提出年月日	令和2年7月31日	R8
日本原燃株式会社

M O X 燃 料 加 工 施 設 に お け る
新 規 制 基 準 に 対 す る 適 合 性

安全審査 整理資料

第7条：地震による損傷の防止

第2図 排気設備の耐震重要度分類の範囲について (変更後)

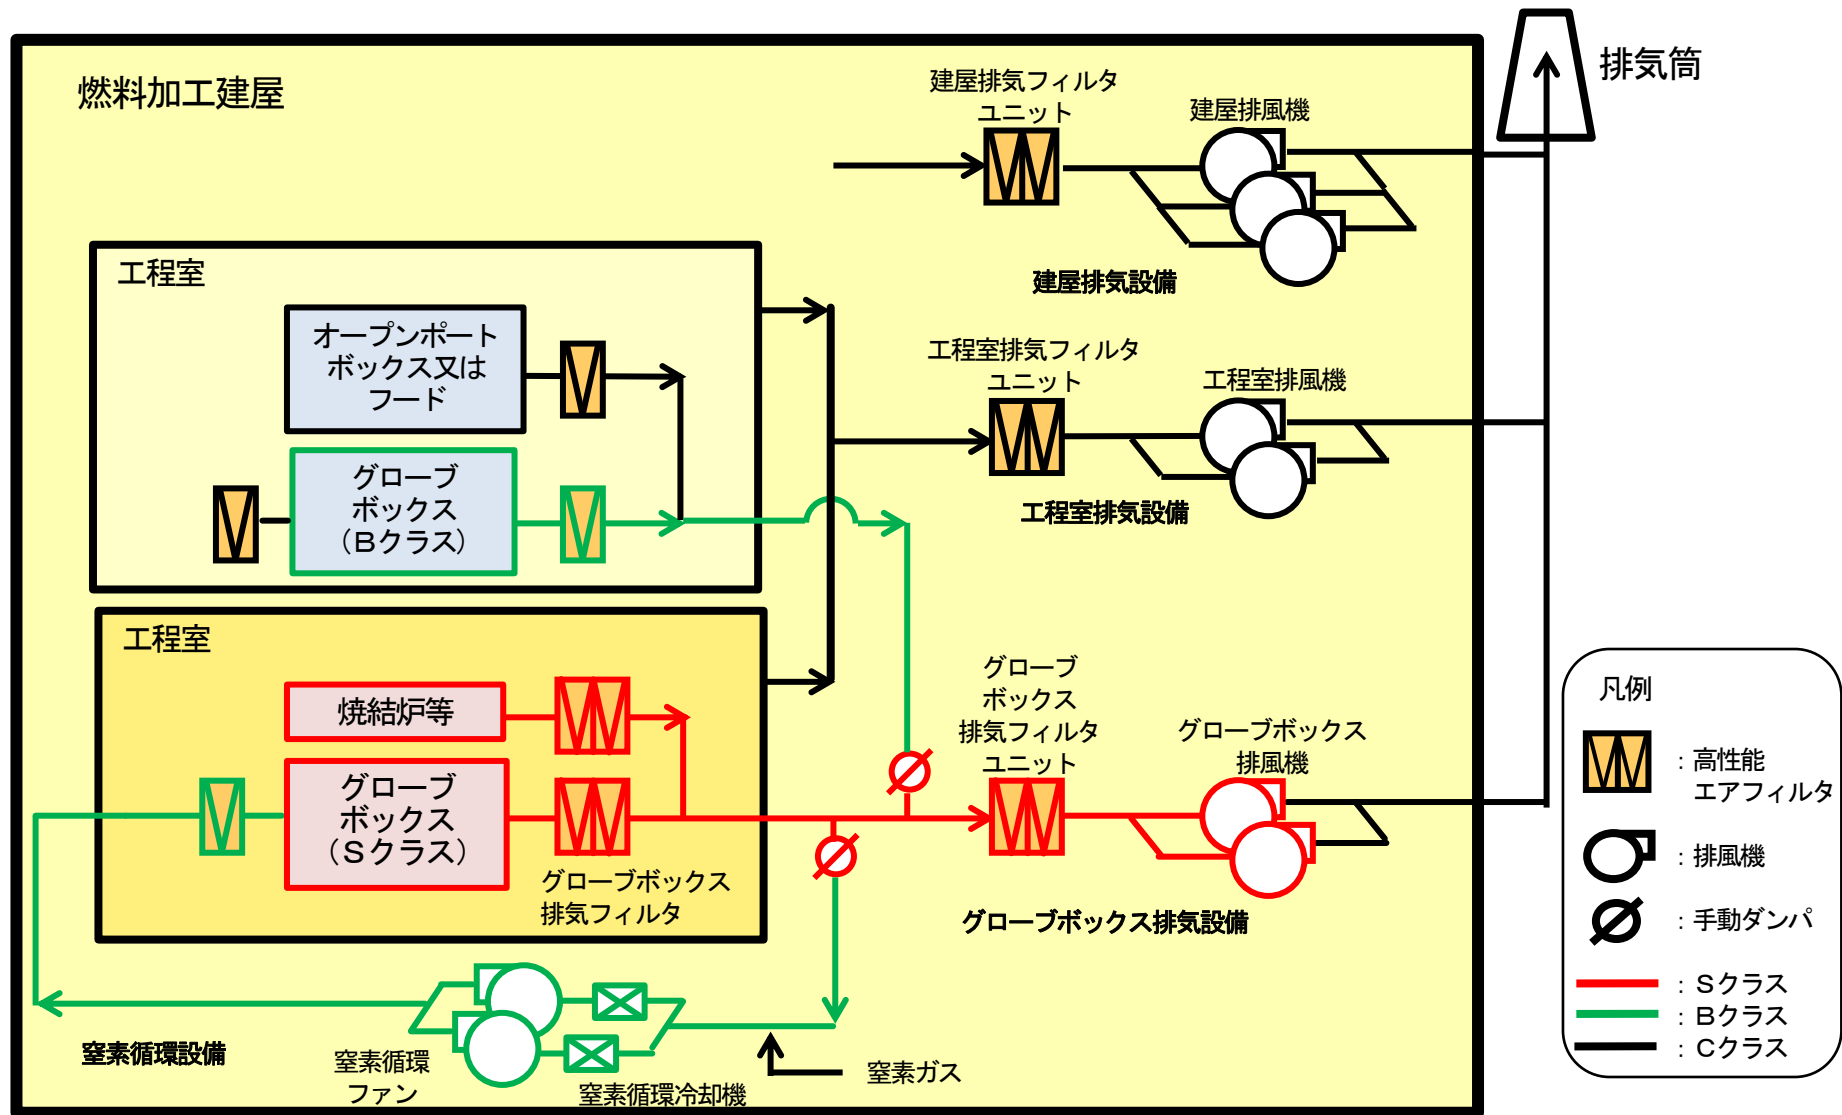
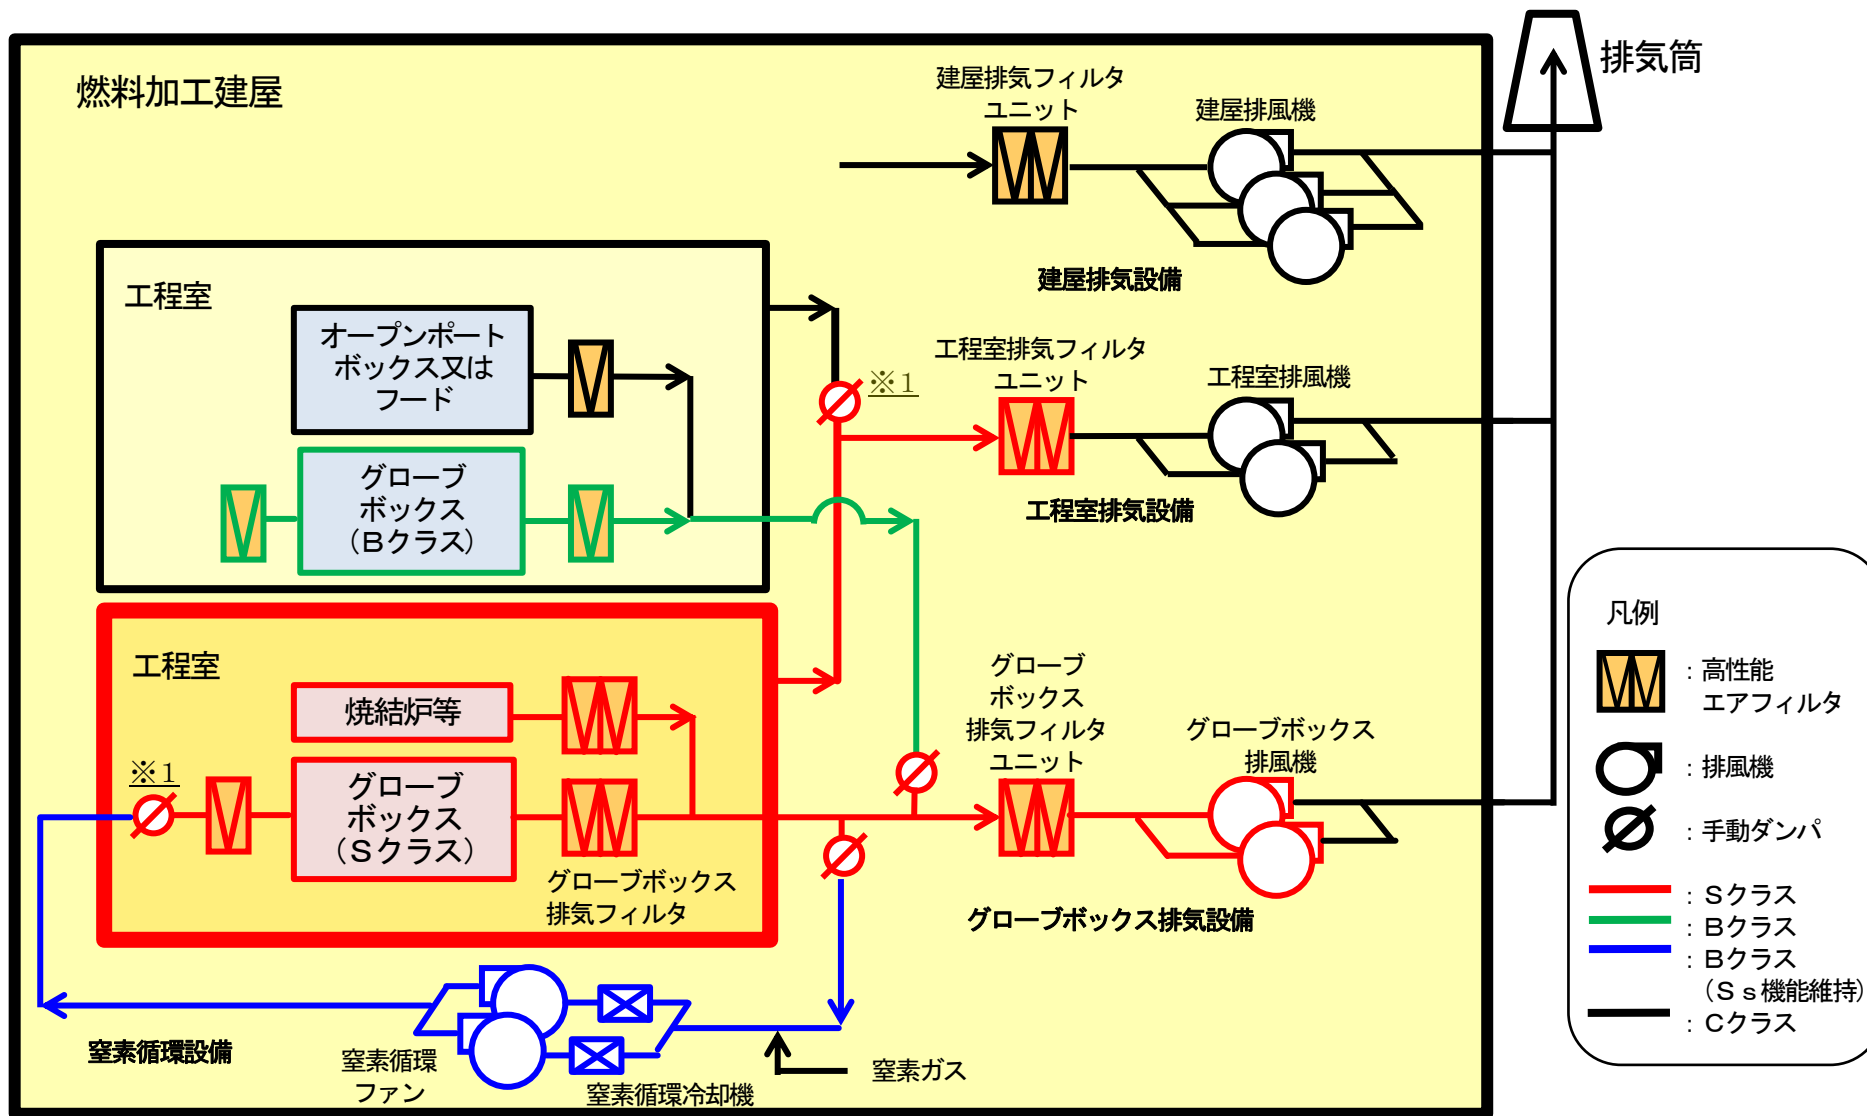
放射線被ばくのリスクから公衆を守る観点より更なる設備の信頼性確保のため、グローブボックス排気設備及び工程室排気設備の一部の耐震重要度分類について、耐震Bクラス又は耐震Cクラスから耐震Sクラスに変更する。また、窒素循環設備については、Sクラスのグローブボックスを循環する経路について、基準地震動による地震力に対してその機能を保持する設計とする。

対象設備		変更前耐震クラス (既許可耐震クラス)	変更後 耐震クラス
工程室 排気設備	安全上重要な施設のグローブ ボックス等を設置する工程室 から工程室排気フィルタユニ ットまでの範囲	C	S
	工程室排気フィルタユニット	C	S
グローブ ボックス 排気設備	安全上重要な施設のグローブ ボックスの給気側のうち、グ ローブボックスの閉じ込め機 能維持に必要な範囲	B	S
	<u>Bクラスのグローブボックス の給気側のうち、グローブボ ックスの閉じ込め機能維持に 必要な範囲</u>	<u>C</u>	<u>B</u>
窒素循環設備		B	B ^{注1}

※1 耐震重要度分類の境界として新たに追加した手動ダンパ。

第1図 均一化混合装置および均一化混合装置グローブボックスの構造

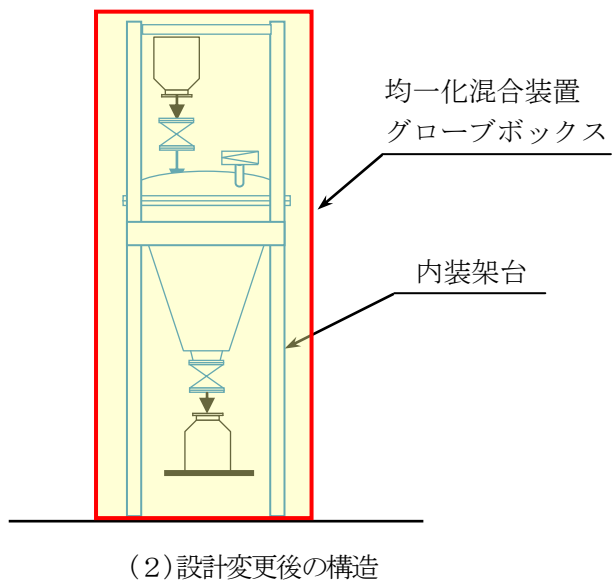
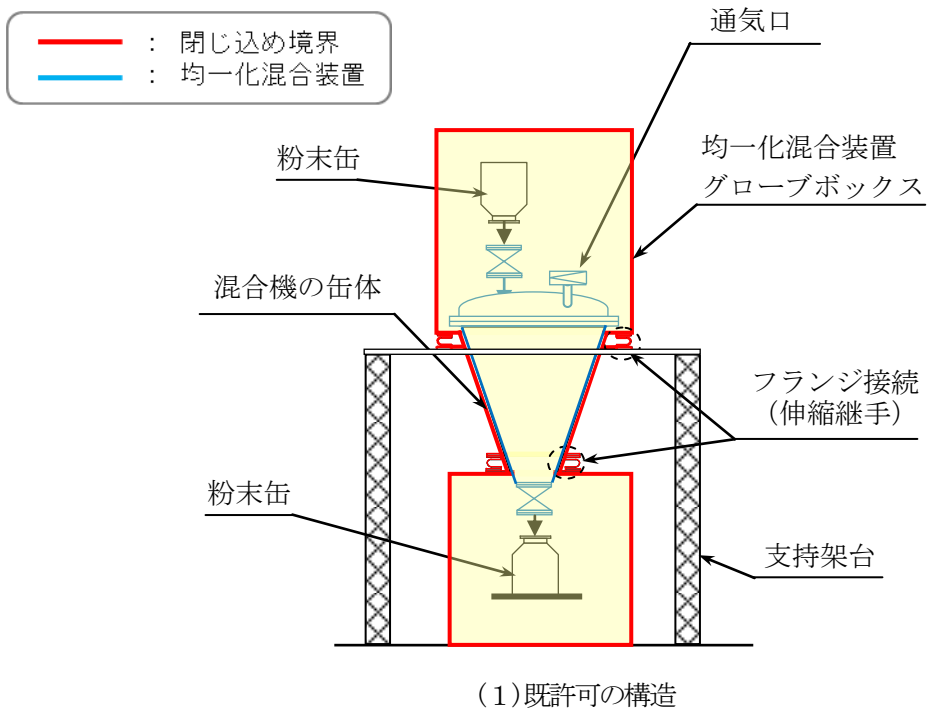
既許可では、第1図(1)に示すとおり、均一化混合装置のうち、混合機の缶体は、溶接構造等とし核燃料物質が漏えいし難い構造とするとともに、混合機の上部及び下部を均一化混合装置グローブボックスにフランジ接続する構造とし、均一化混合装置及び均一化混合装置グローブボックスで閉じ込め機能を担保していた。

設計の進捗により、均一化混合装置全体を収納した際のグローブボックス幅(約1.4m)でもメンテナンスの作業が実施できることを確認できたことから、第1図(2)に示すとおり、均一化混合装置全体をグローブボックス内へ収納する設計変更を実施することとした。この設計変更に伴い、

上記3. のとおり、均一化混合装置はグローブボックスと同等の閉じ込め機能が必要となくなったことから、既許可においてSクラスとしていた耐震重要度分類については、Bクラスと見直す。

なお、均一化混合装置を収納する均一化混合装置グローブボックスは、既許可と同様にSクラスとする。
